**DODATEK č. 6
KE SMLouvě O DíLO
Ev.č. VZ23018SoD**

2. Předmětem dodatku je změna realizace stavby podle změnových listů a související změna HMG:
 - a. Změnový list č. 30 - Skladby podlah P.1.x
 - b. Změnový list č. 31 - Skladby podlah P.3.x

Změnový list č. 30

Rekonstrukce budovy A – II. etapa (ÚHKT – Rekonstrukce a vybavení budovy
A – etapa II, reg. č.: CZ.31 8.0/0.0/0.0/23_072/0008243, projekt NPO výzva č. 8)

Věnce 3.NP

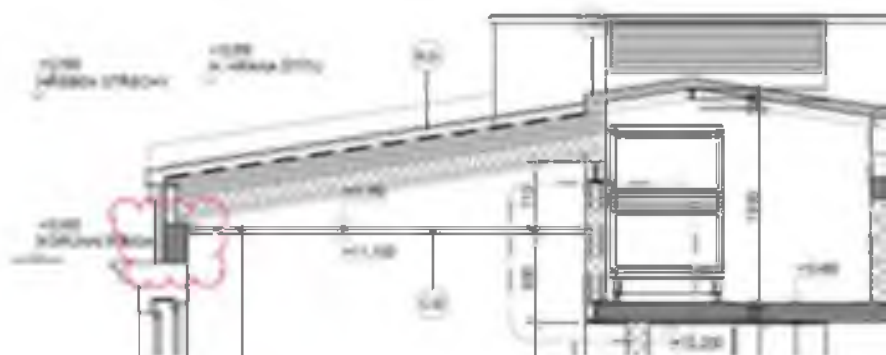
Projektová dokumentace vykazuje rozpory ve výkresech, konkrétně v řezech objektem, kde nejsou shodně navrženy pozední věnce. Detail tvaru věnce není k dispozici. Je tedy nutné, aby projektant stavby vypracoval výkres detailu provedení pozedního věnce a zároveň upravil ve statické části projektu návrh výztuže.

Výkres tvaru věnců 3.NP po zaslané revizi projektantem		
Bednění	116,081	m2
Beton	16,196	m3

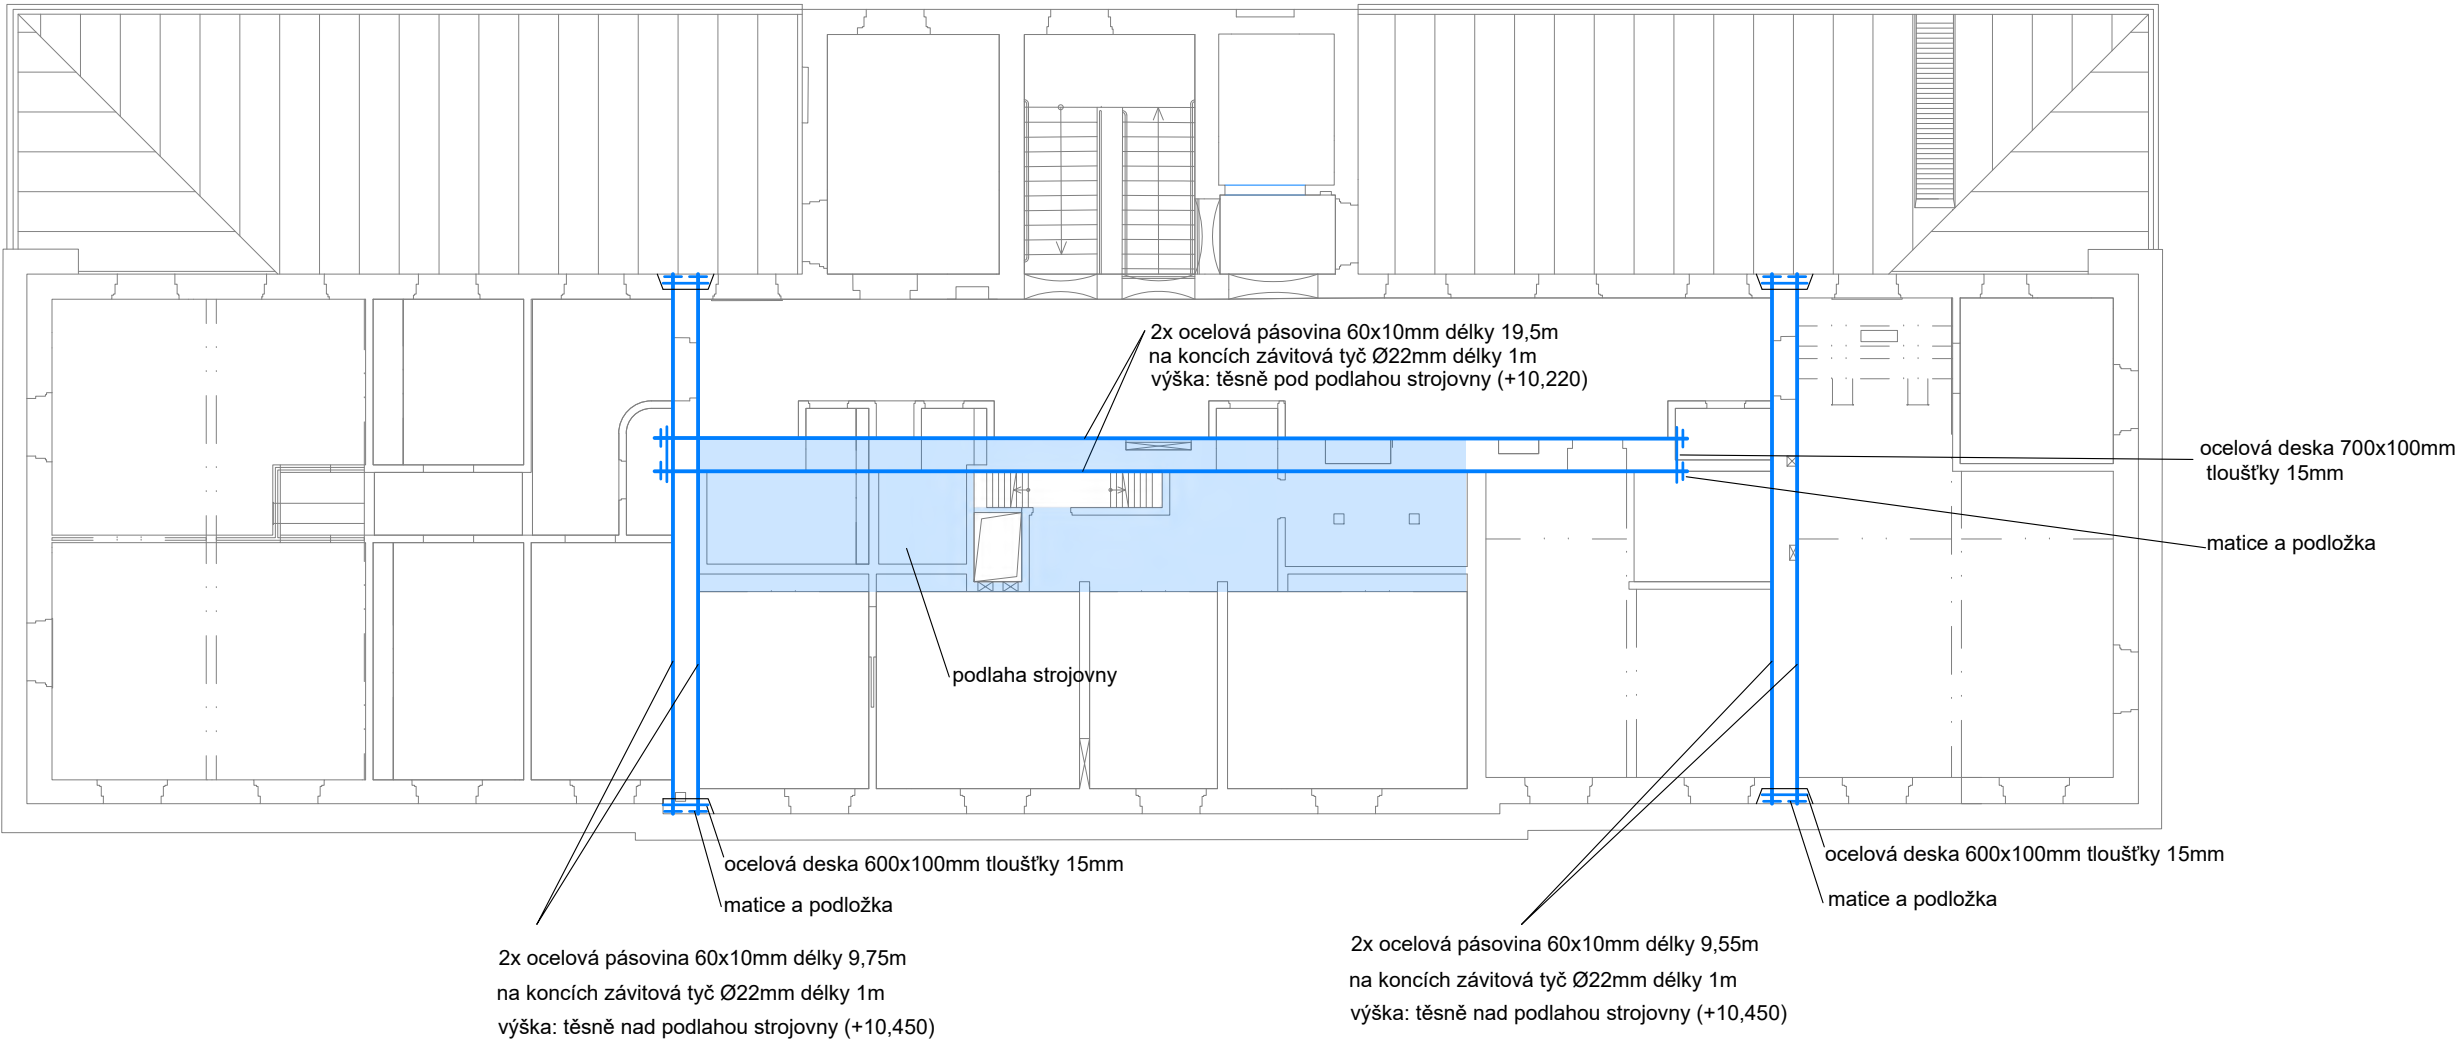
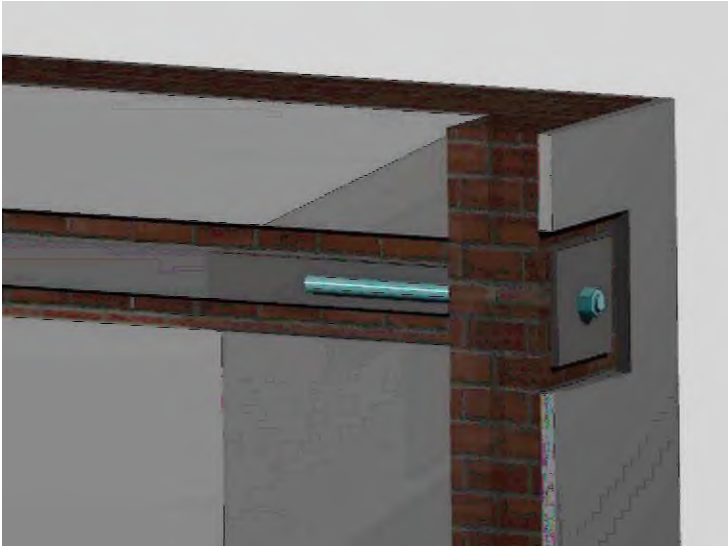
Pozn.:
Rozměry upravit dle skutečného stavu stávajících konstrukcí
Táhla musí být aktivována, pak zaomítat s perlínkou navíc.
Závitová tyč musí koukat alespoň jeden závit za matku.
Nátěr být nemusí.
Třída oceli S235, závitová tyč. tř. min. 5.8.
Všechny svary na plnou únosnost.

ALTERNATIVNÍ PROVEDENÍ HRANY KOLEKTORU

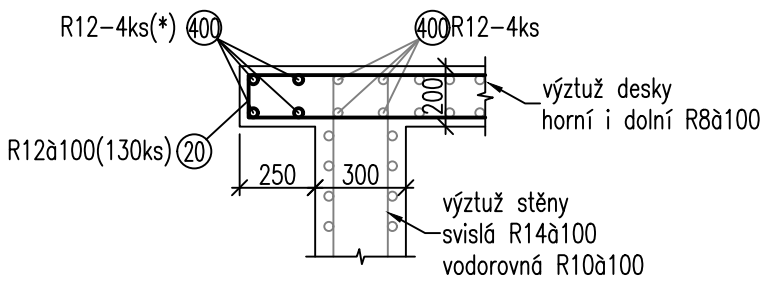
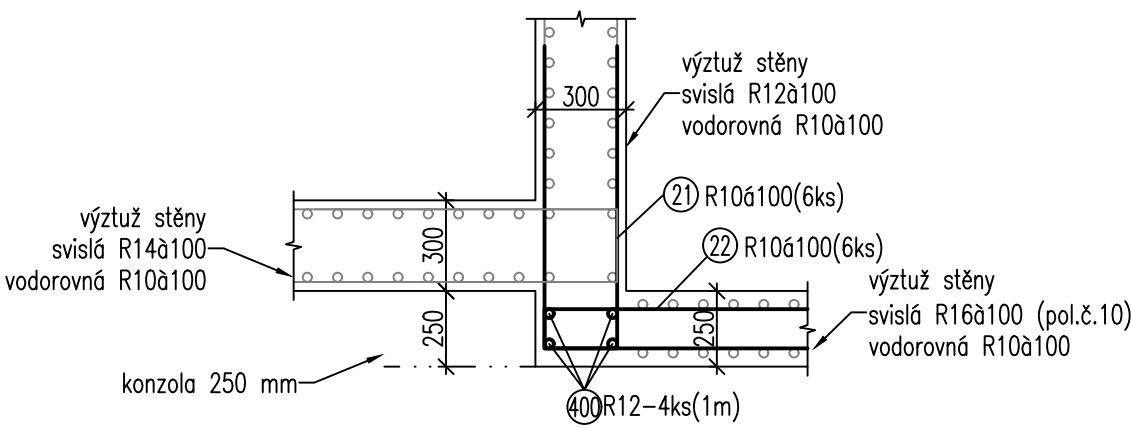
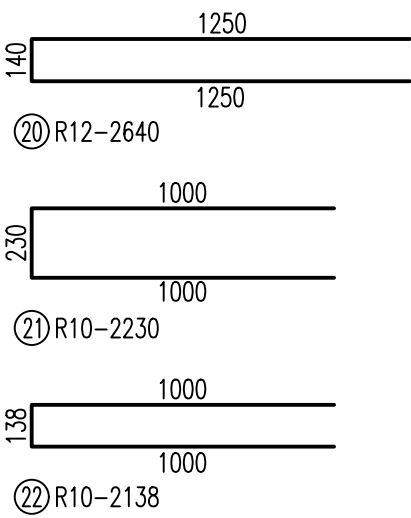
DETAIL A (řez):
konzola ze stropní desky 250 mm
M 1:25

DETAIL B (půdorys):
půdorysné uskočení o 250 mm
M 1:25

VÝKAZ VÝZTUŽE (co je navíc oproti výrobní dokumentaci)							
č.pol.	profil	délka	ks	B500B			
				ø8	ø10	ø12	ø16
20	R12	2640	130	0	0	343,20	0
21	R10	2230	6	0	13,38	0	0
22	R10	2138	6	0	12,83	0	0
400	R12	64,00	bm	0	0	64,00	0
délka celkem				0	26,21	407,20	0
váha kg/bm				0.395	0.617	0.888	1.578
váha kg				0	16,17	361,59	0
váha celkem				377,76 kg
